東北電力審査資料	
資料番号	女東共-2
提出年月日	2023年2月2日

# 審査資料の品質確保について (コメント回答)

2023年2月2日  
東北電力株式会社

### 1.（女川特重）第1077回審査会合 敷地の地形、地質・地質構造（机上配布資料、p.185）

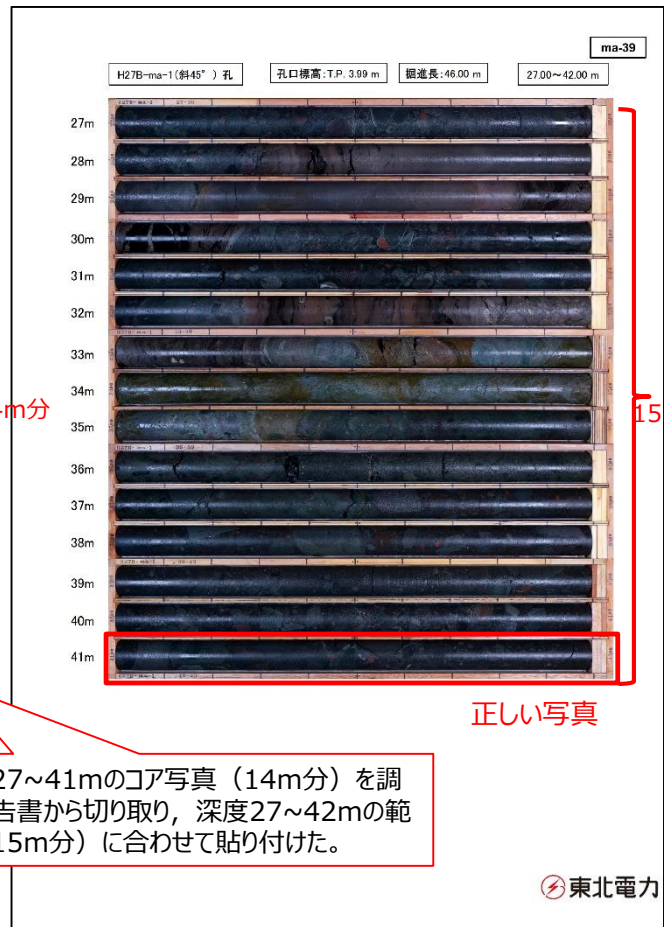
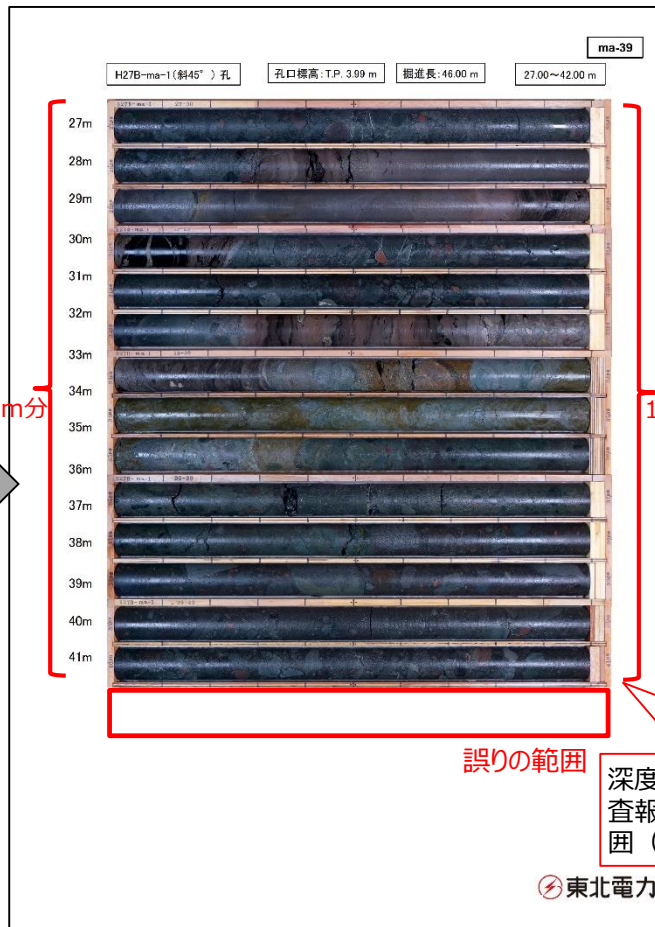
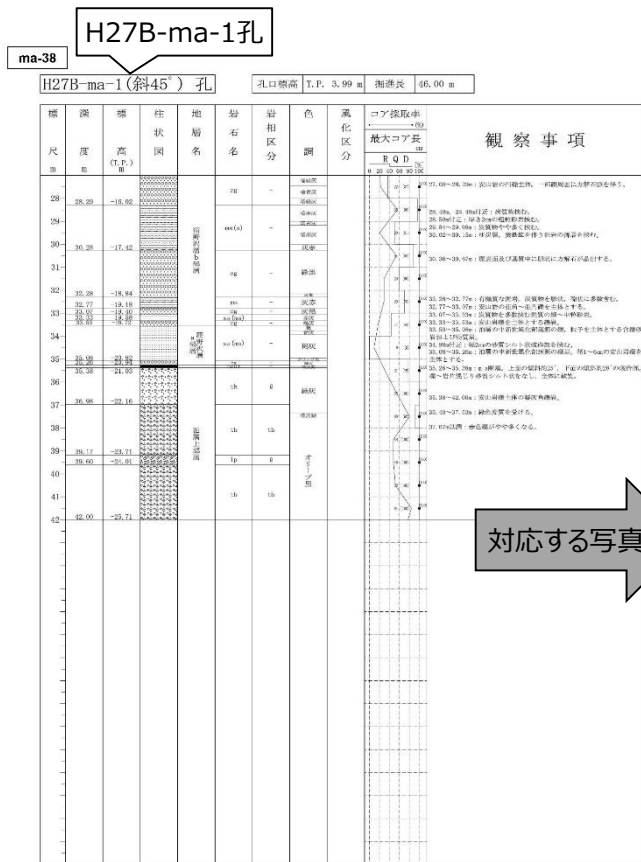
- 第1077回審査会合の資料集（ボーリング柱状図・コア写真）184ページ及び185ページにR3G-1孔の深度30m～60mのボーリング柱状図及び対応するコア写真をそれぞれ記載している。
- R3G-1孔の深度39～60mに、深度60～81mのコア写真が貼られていた。なお、ボーリング柱状図は正しく貼られており、コア写真の説明記事は正しく記載されていた。
- 地質断面図等の審査の判断に影響するデータは、柱状図の情報に基づき作成することから、新規制基準への適合性に対する説明内容に影響は無い。

## 3. (東通1号) 第454回審査会合 敷地の地形、地質・地質構造 (机上配布資料, p.ma-39)

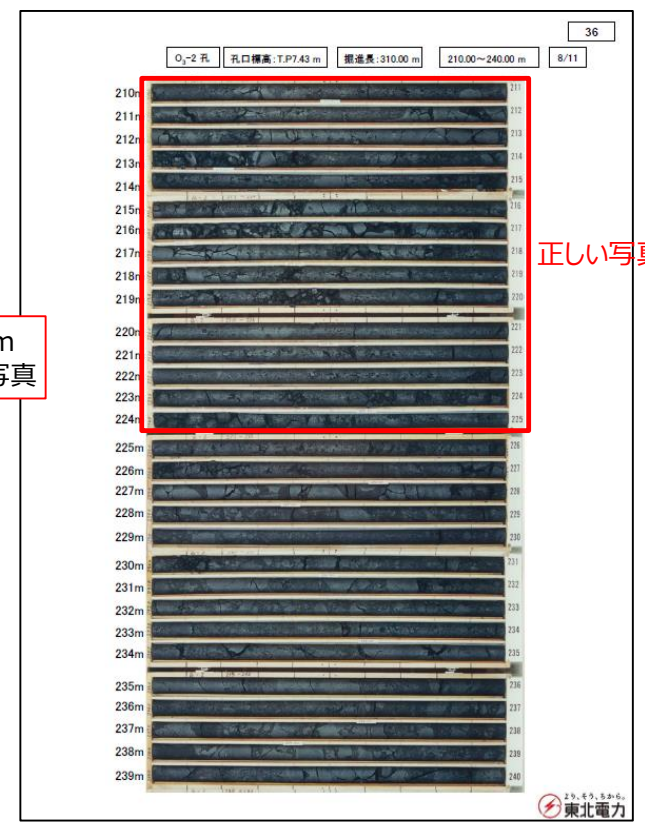
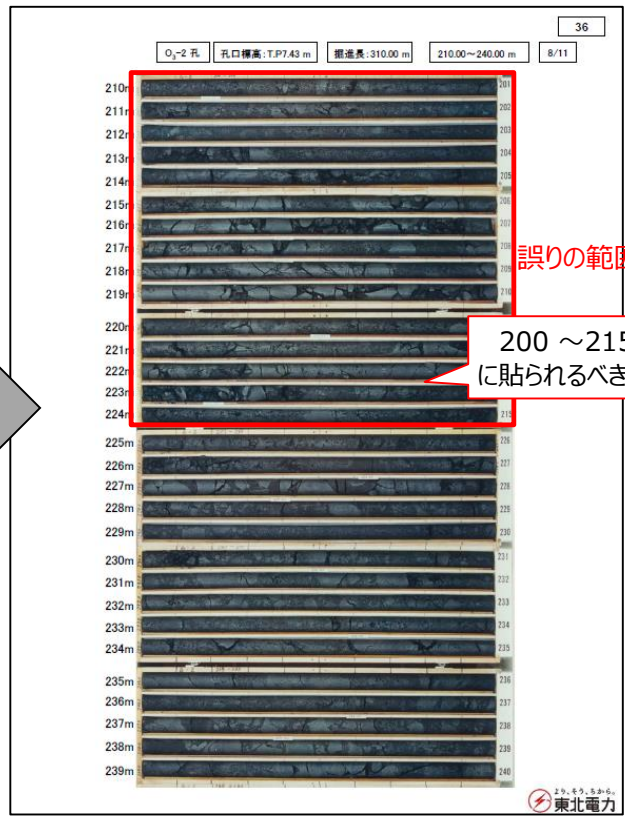
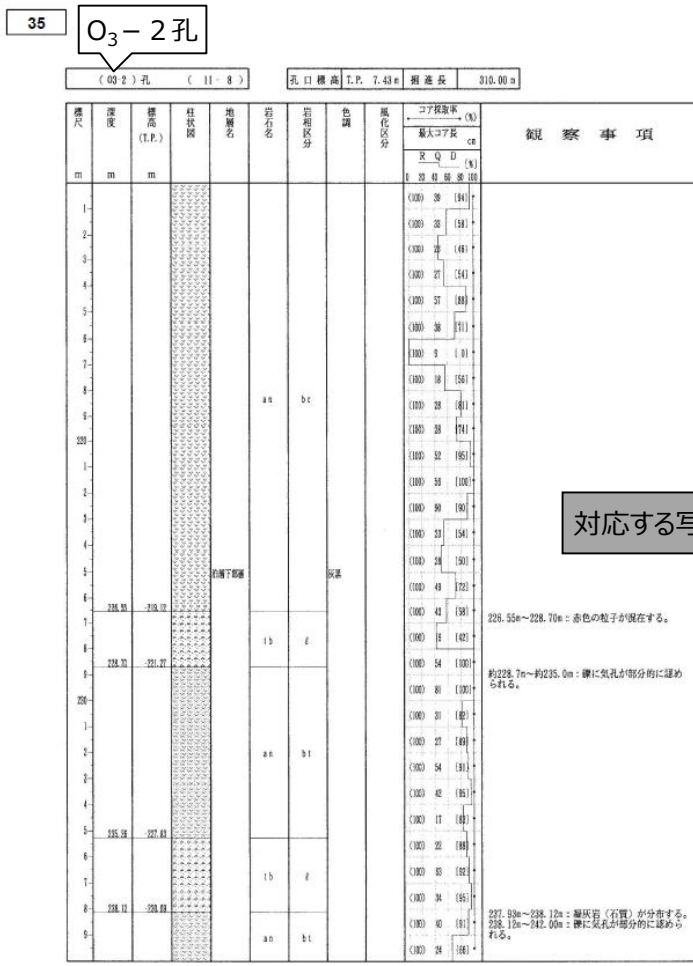
- H27B-ma-1孔の深度27~42mのコア写真に、深度27~41mのコア写真が貼られていた。
- ボーリング柱状図は正しく貼られており、コア写真の説明記事は正しく記載されていた。
- 地質断面図等の審査の判断に影響するデータは柱状図の情報に基づき作成することから、新規制基準への適合性に対する説明内容に影響は無い。

深度27~41mのコア写真 (14m分) を調査報告書から切り取り、深度27~42mの範囲 (15m分) に合わせて貼り付けた。

## 5. (東通1号) 第878回審査会合 敷地周辺～敷地の地形、地質・地質構造 (机上配布資料2, p.od-43)

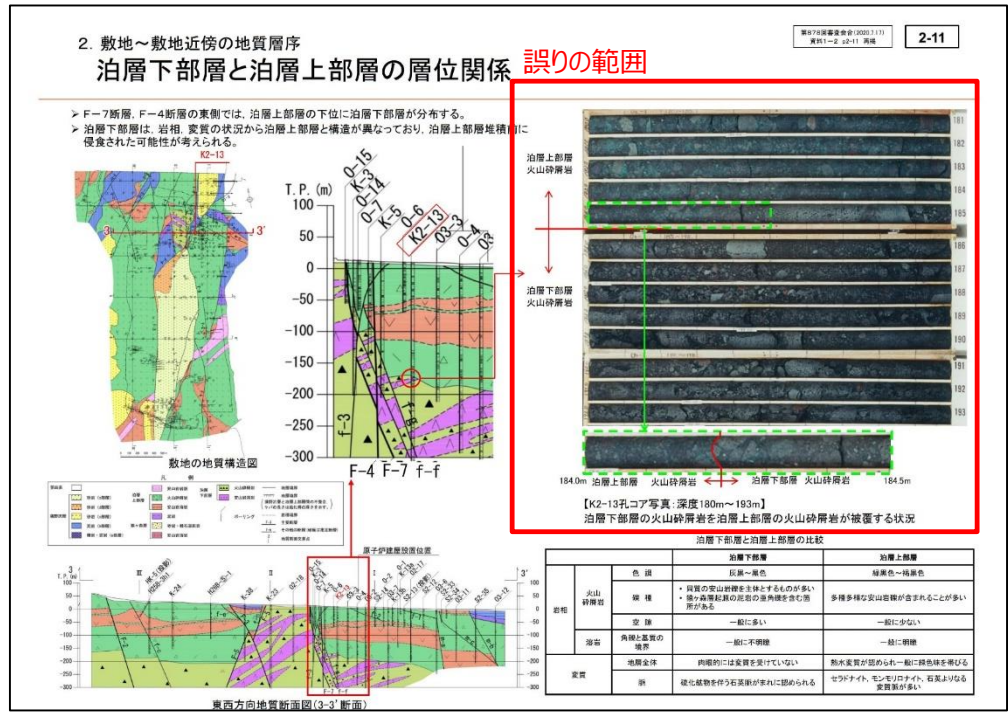
- Od-4孔の70～101mのコア写真のうち、深度80mの深度表記が誤っていた。
- ボーリング柱状図・コア写真は正しく貼られており、コア写真の説明記事は正しく記載されていた。
- 地質断面図等の審査の判断に影響するデータは柱状図の情報に基づき作成することから、新規制基準への適合性に対する説明内容に影響は無い。

誤った深度

深度表記の誤り

正しい深度

## 6. (東通1号) 第902回審査会合 敷地周辺～敷地の地形、地質・地質構造 (補足説明資料1, p.2-11)

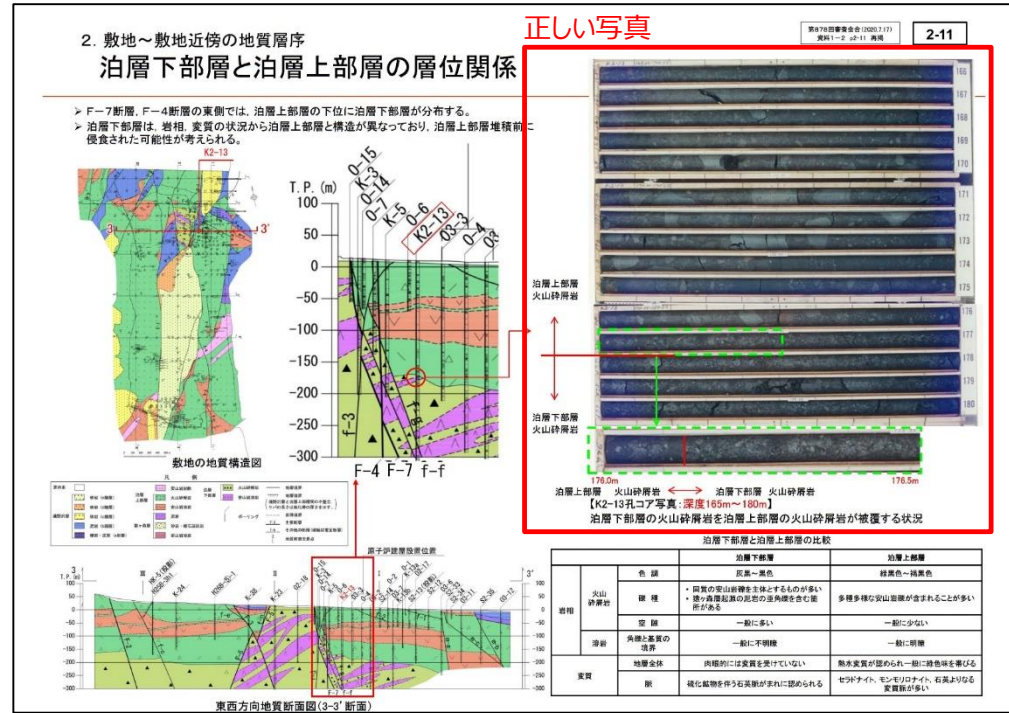
- 泊層下部層と泊層上部層の層位関係について、K2-13孔のコア写真を貼るべきところにO3-1孔のコア写真が貼られていた。
- 当該ページの地質構造図や地質断面図等の審査の判断に影響するデータは柱状図の情報に基づき作成することから、新規基準への適合性に対する説明内容に影響は無い。

## 7. (東通1号) 第1068回審査会合 津波の評価 (補足説明資料, p.244)

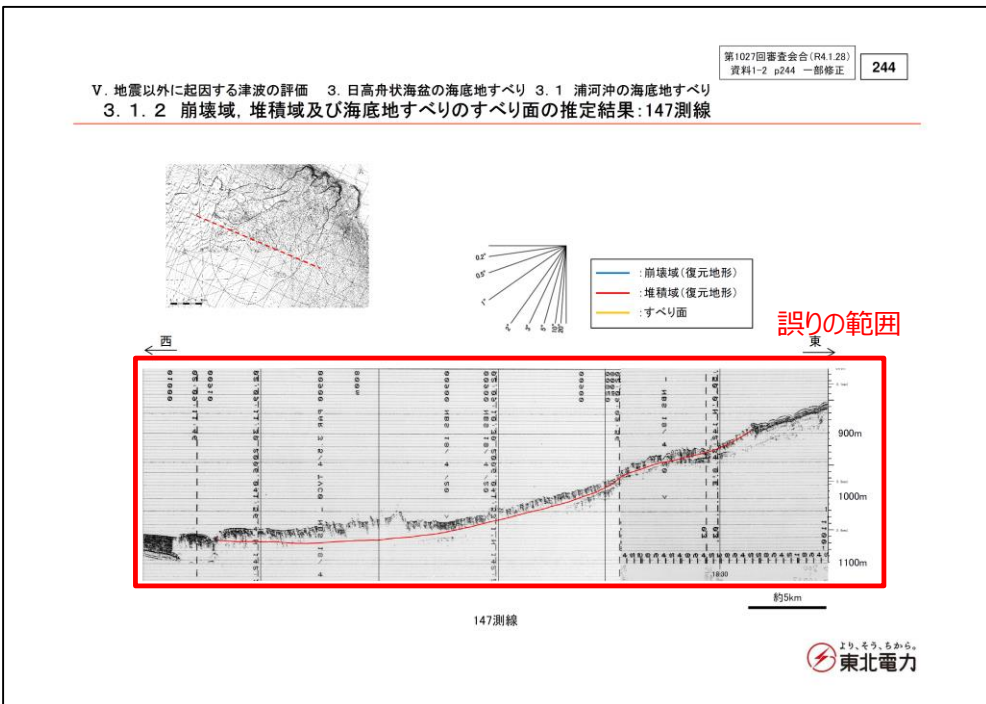
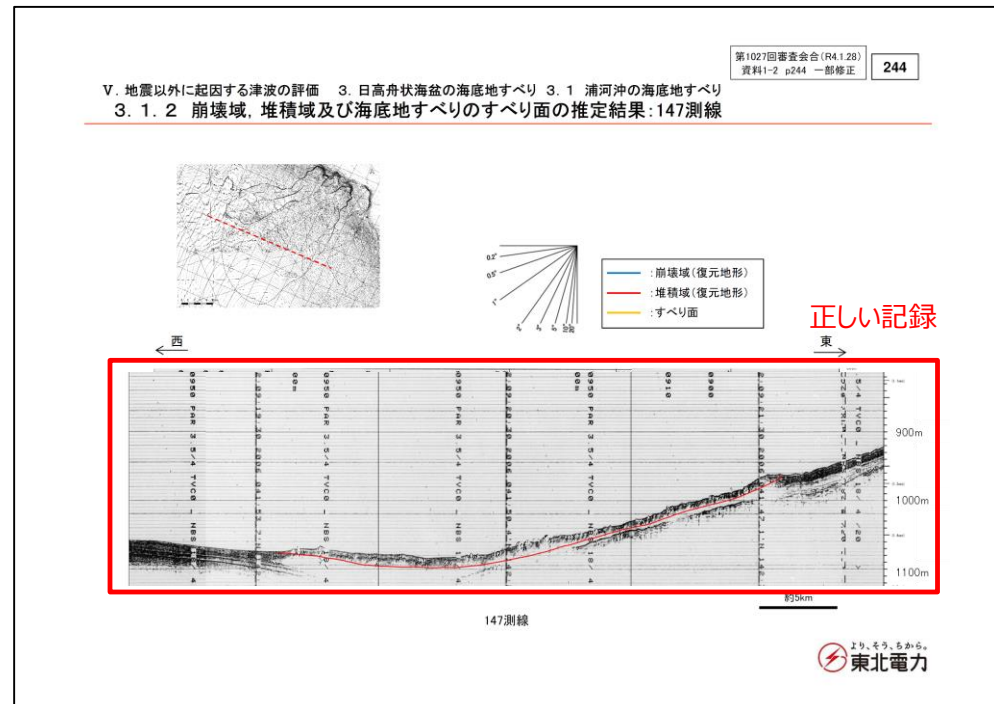
- 浦河沖の海底地すべりについて、147測線の音波探査記録を貼るべきところに146測線の記録が貼られていた。
- 音波探査記録は、審査の判断対象となる海底地すべりに起因する津波解析における、解析条件の設定に用いるものであるが、解析条件（海底地すべり前の復元地形）は、正しい情報に基づき作成していることから、津波解析への影響は無く、新規制基準への適合性に対する説明内容に影響は無い。

## 8. (東通1号) 第1068回審査会合 津波の評価 (補足説明資料, p.246)

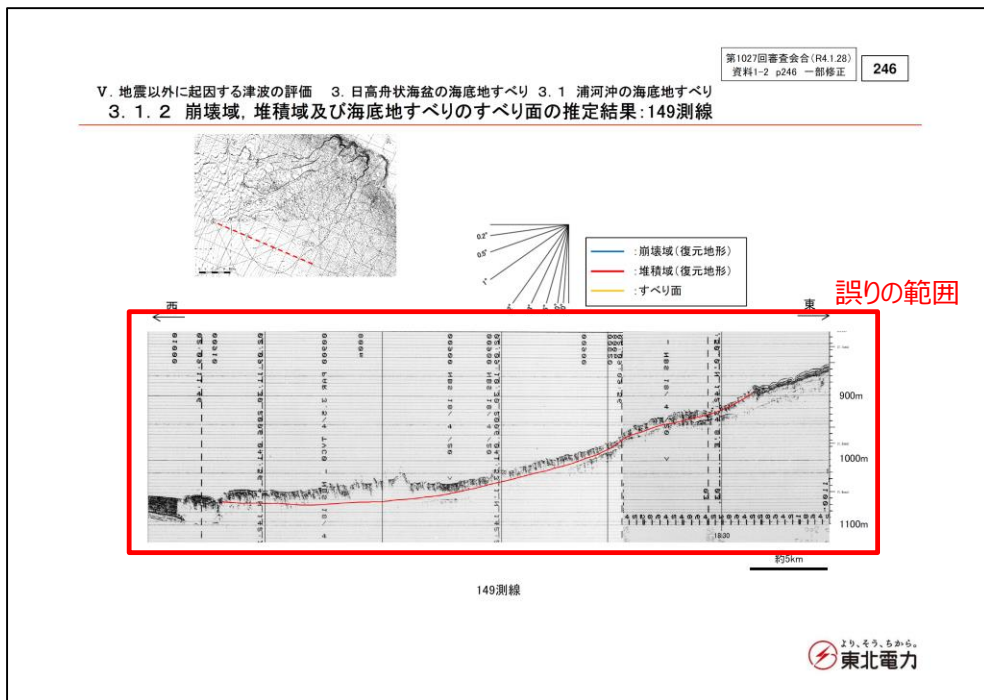
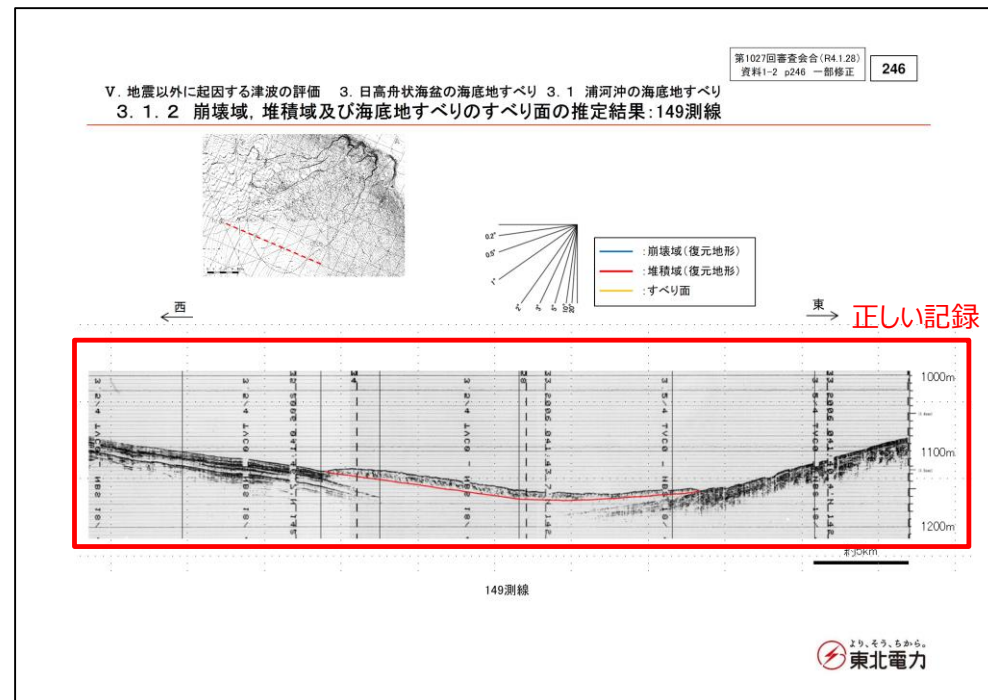
- 浦河沖の海底地すべりについて、149測線の音波探査記録を貼るべきところに146測線の記録が貼られていた。
- 音波探査記録は、審査の判断対象となる海底地すべりに起因する津波解析の解析条件の設定に用いるものであるが、解析条件（海底地すべり前の復元地形）は、正しい情報に基づき作成していることから、津波解析への影響は無く、新規制基準への適合性に対する説明内容に影響は無い。

## 9. (東通1号) 第1068回審査会合 津波の評価 (補足説明資料, p.269)

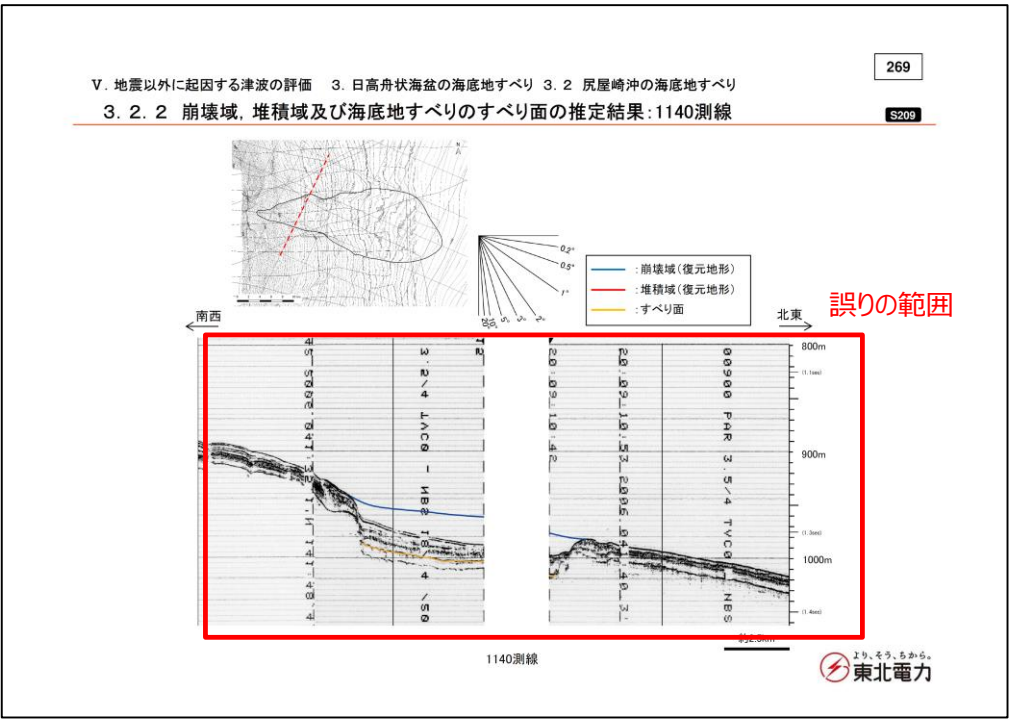
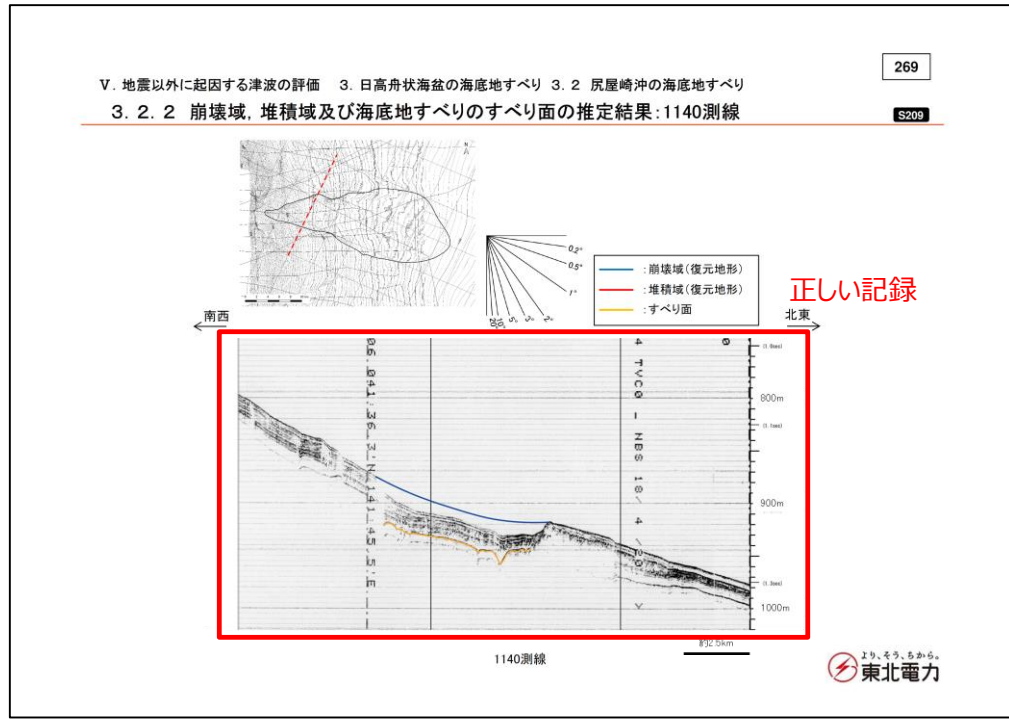
- 尻屋崎沖の海底地すべりについて、1140測線の音波探査記録を貼るべきところに1139測線の記録が貼られていた。
- 音波探査記録は、審査の判断対象となる海底地すべりに起因する津波解析の解析条件の設定に用いるものであるが、解析条件（海底地すべり前の復元地形）は、正しい情報に基づき作成していることから、津波解析への影響は無く、新規制基準への適合性に対する説明内容に影響は無い。

## 10. (女川2号) 第417回審査会合 敷地の地形、地質・地質構造 (机上配布資料, p.169)

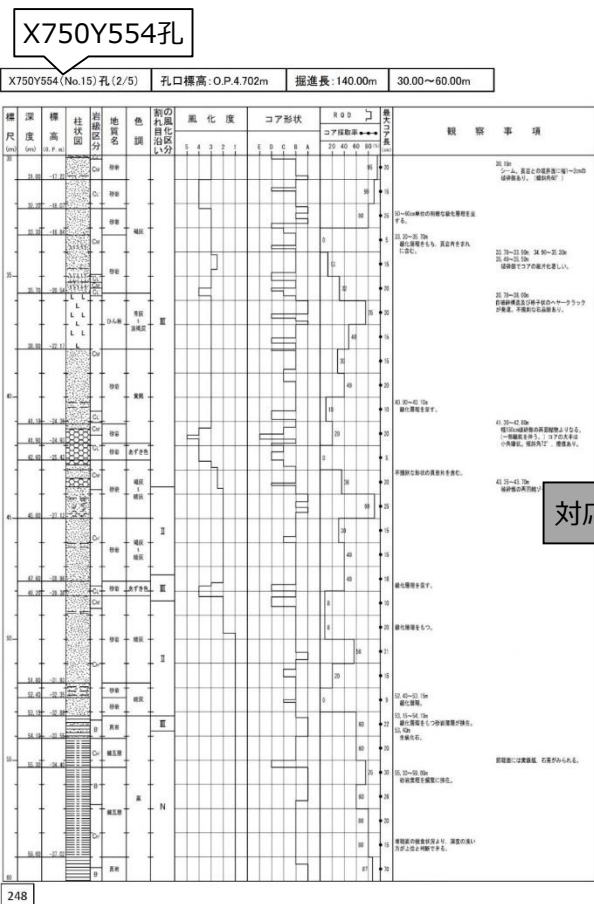
- 3R-6孔の深度185~190mのコア写真が上下逆に貼り付けられていた。
- ボーリング柱状図は正しく貼られており、コア写真の説明記事は正しく記載されていた。
- 地質断面図等の審査の判断に影響するデータは柱状図の情報に基づき作成することから、新規制基準への適合性に対する説明内容に影響は無い。

調査報告書のコア写真が整列していなかったため、コア写真を部分的に切り取り、185~190mのコア写真が誤って上下逆に回転した状態に気づかないまま貼りつけた。

## 11. (女川2号) 第417回審査会合 敷地の地形、地質・地質構造 (机上配布資料, p.249)

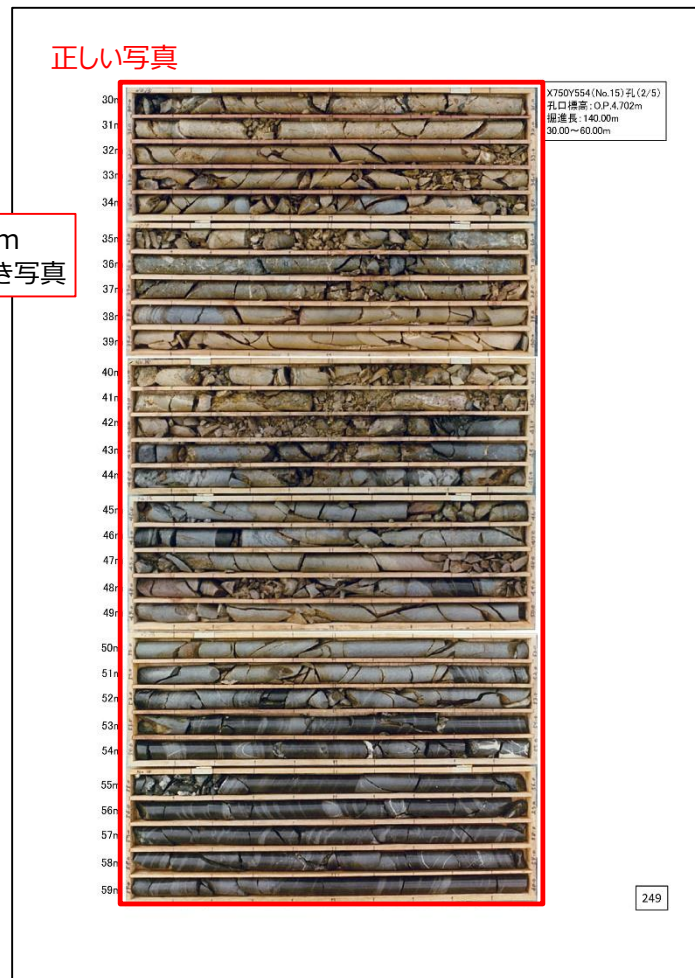
- X750Y554孔の深度30~60mに、深度0~30mのコア写真が貼られていた。
- ボーリング柱状図は正しく貼られており、コア写真の説明記事は正しく記載されていた。
- 地質断面図等の審査の判断に影響するデータは柱状図の情報に基づき作成することから、新規基準への適合性に対する説明内容に影響は無い。
